OGGETTO :	Realizzazione di PARCO EOLICO CANICATTI' – che la società RWE RENEWABLES ITALIA s.r.l intende realizzare nei comuni di Canicattì Castrolfilippo, Naro, Agrigento e Favara. Osservazioni ai sensi dell'art.24 comma 3 del D.Lgs. 152/2006
------------------	--

La presente al fine di esternare **il mio dissenso** alla realizzazione del parco eolico di cui all'oggetto ed in particolare dell'aerogeneratore (pala) eolico tripala n. 3, prospiciente l'appezzamento di terreno di mia proprietà. Prima osservazione vero è che l'altezza massima al mozzo è di 119 m e un diametro massimo del rotore di 162 m. (elaborato relazione generale pag. 3) pertanto l'altezza l'altezza massima non è 119 m bensì a pala alzata saremo vicino ai 200 m..

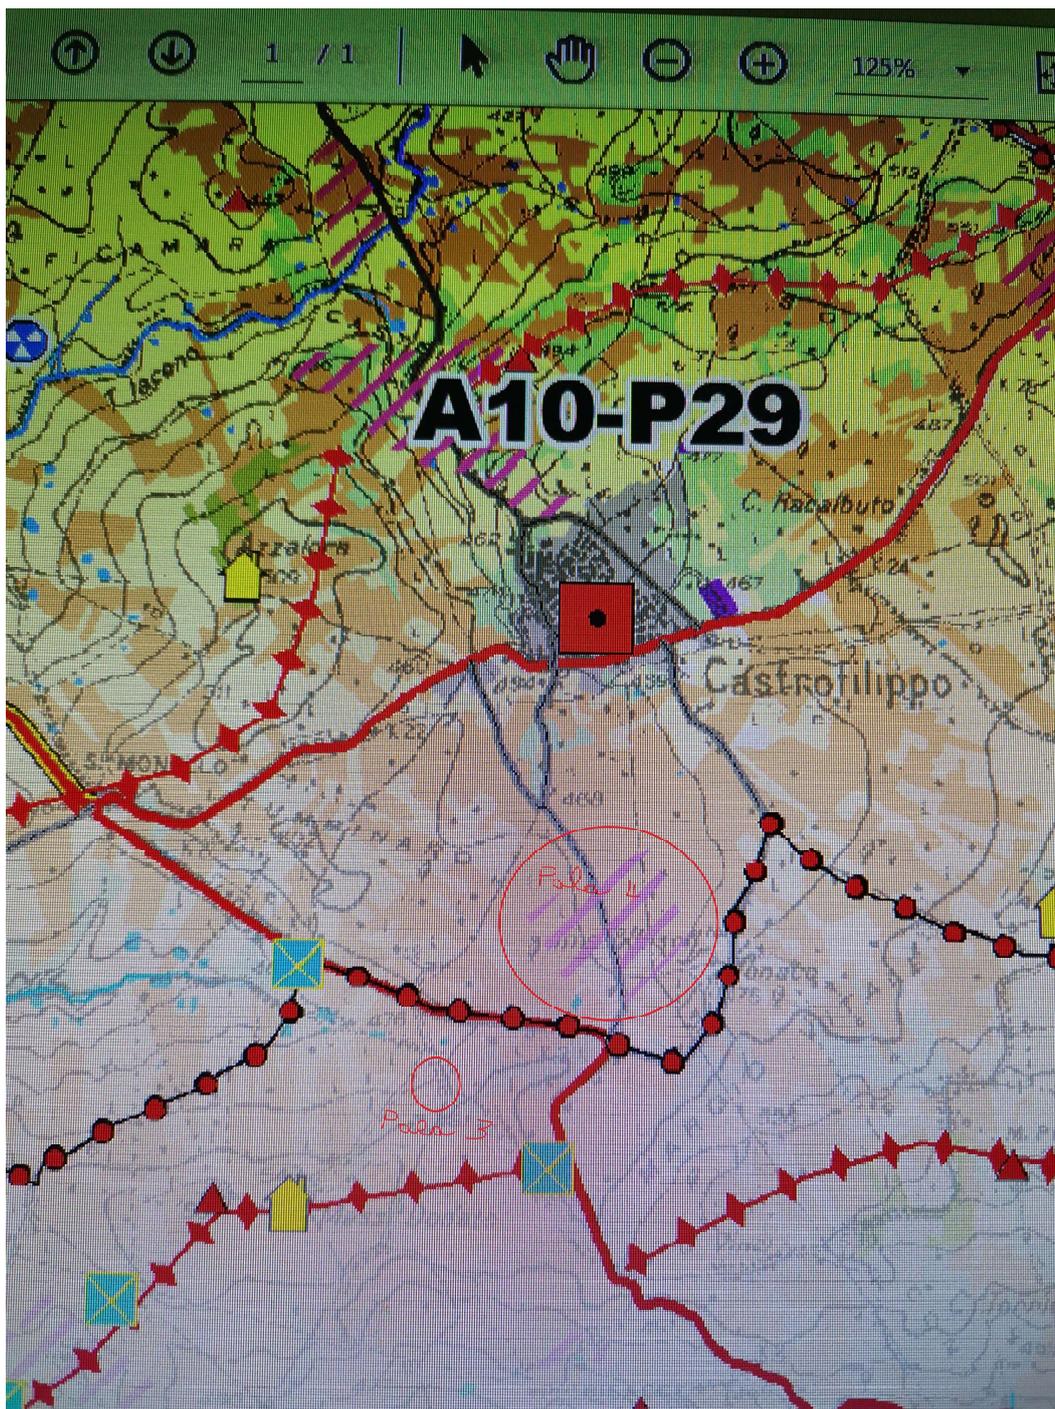
Nel Piano Paesaggistico territoriale di Agrigento l'area dove si prevede di collocare la torre /pala n. 3 è un sito a ridosso dell'area di interesse archeologico. Su quest'ultima, invece, e nel cuore della stessa si prevede di collocare la torre n.4 (foto n.0).
